国立研究開発法人日本原子力研究開発機構大洗研究所(南地区) 高速実験炉原子炉施設「常陽」の新規制基準適合性審査の状況 —要素評価の結果報告と今後の審査の進め方について—

令和4年6月1日
原子力規制庁

別 紙：高速実験炉原子炉施設「常陽」の SIMMER コードによる有効性評価解析結果に対する要素評価による検討結果

高速実験炉原子炉施設「常陽」の SIMMER コードによる有効性評価結果 に対する要素評価による検討結果

表 2 主な解析結果と申請者評価との比較

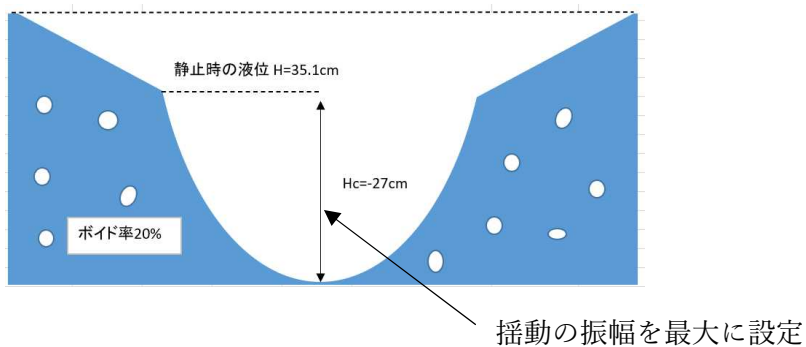
スロッシングによる反応度挿入率、総熱出力及び最高燃料温度については、申請者評価値と概ね一致する結果が得られた。なお、反応度挿入率に対する不確かさ要因としては、初期状態を表すパラメータのうち、燃料内のボイド率の感度が大きいことがわかった。

機械的エネルギー及びエネルギー転換率については、申請者評価値よりもやや大きい結果となるものの、概ね一致する結果が得られた。また、ナトリウム噴出量については、回転プラグギャップへの流入量は申請者の評価より大きくなるものの、格納容器床上空気雰囲気への噴出は生じない結果となった。

図9 カバースガス領域の圧力変化

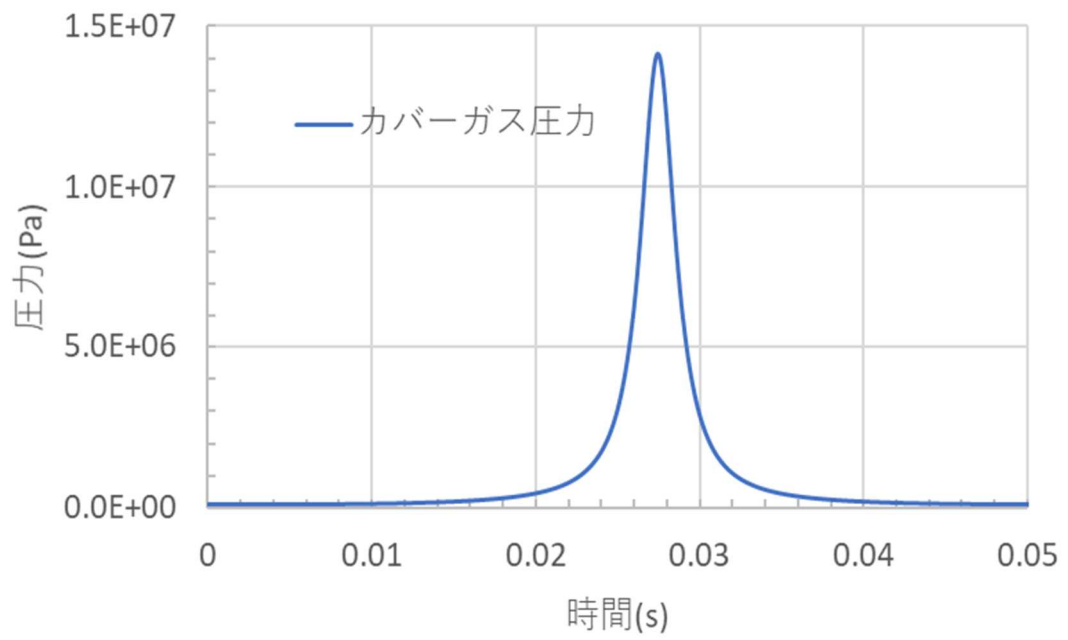
カバーガスの圧力変化は、気泡が球状に膨張するとした Rayleigh 方程式と、上部プレナムのナトリウムの運動方程式とを連立させることにより求めた。CDA 気泡は膨張して周囲のナトリウムを加速し、カバーガスを圧縮する。当該ナトリウムの速度がゼロとなる時、カバーガス圧力は最大値に達し、その後 CDA 気泡は凝縮し熱エネルギーが散逸するので、カバーガス圧力ピークに着目した。その結果、カバーガスの圧力変化については、図 9 に示すように圧力の最大値は約 14MPa、回転プラグの自重を上回る加圧（約 0.24MPa 以上）が継続する時間（以下、「加圧時間」という。）は約 22msec と評価した。

なお、申請者によれば、回転プラグに対して固定ボルトの破断圧力(5.25MPa)を超える圧力が作用したとしても、圧力ピークの時間幅が短く、ひずみが増大する前に除荷されることから、固定ボルトに生じるひずみは破断伸びである 15%より十分小さく抑制されれば、健全性は維持されるとしている。

図 11 ギャップへのナトリウム流入量

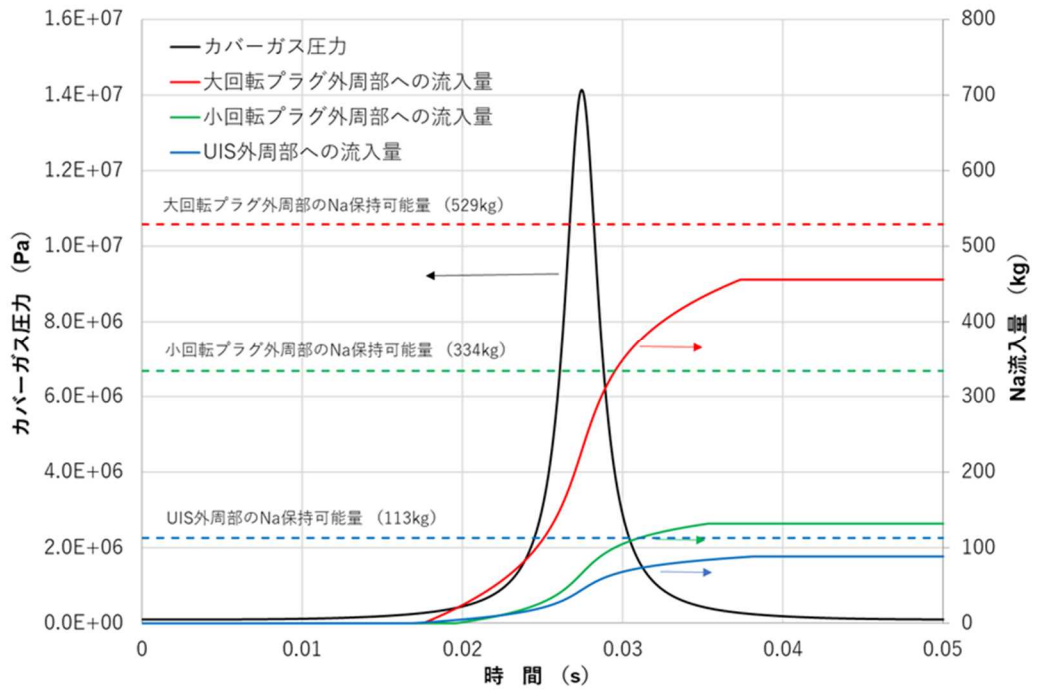
ここでは、当該評価式を用いて、図 9 のカバーガス圧力の変化に応じた各ギャップ部へのナトリウム流入量を時間積分により算出し、図 11 のように評価した。図に示すように、ナトリウムのギャップ流入量は 3 領域の合計で約 700kg となるが、上述の各ギャップ部での保持可能な範囲に納まることから、ナトリウムは格納容器床上に流出しない結果となった。

さらに、上記のカバーガス圧力変化に対するナトリウム噴出量を評価したところ、約 700kg となるが、回転プラグの側面に構成されるギャップ内に収まり、格納容器床上には噴出しないことを確認した。

図 12 UO₂ 燃料と液体ナトリウムとの接触による自発核生成温度条件
(参考文献[1]を引用)

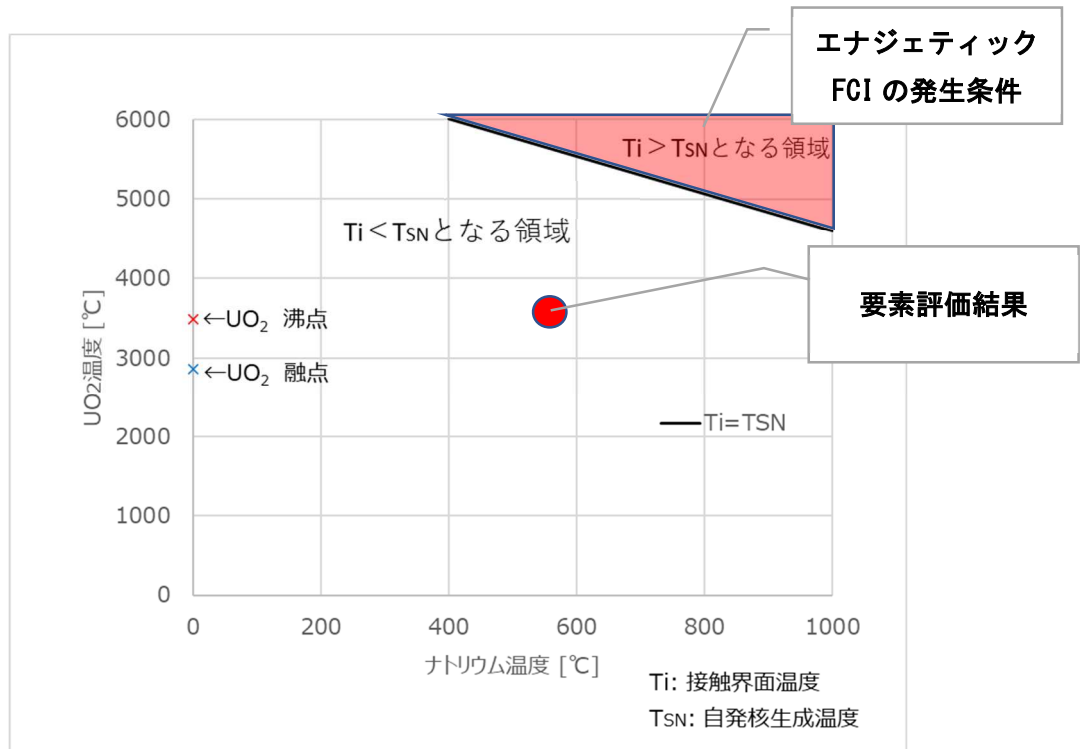
- ・大規模な蒸気爆発をもたらすエナジェティックな溶融燃料・冷却材相互作用(以下「FCI」という。)は、燃料・冷却材の接触温度が自発核生成温度以上で

発生するとされている[1]。この温度条件に基づき比較を行う。(図 12)

ナトリウムが急激に蒸発する挙動は、炉心物質とナトリウムの接触温度が支配要因となる。本評価の結果、燃料集合体出口の炉心物質の温度は約 3825K となり、既往研究に基づいて蒸気爆発（エナジェティックな FCI、図 12 参照）は生じないことを確認した。したがって、以下では FCI で発生するナトリウム蒸気の膨張から機械的エネルギーを評価することに問題はないと考えられる。
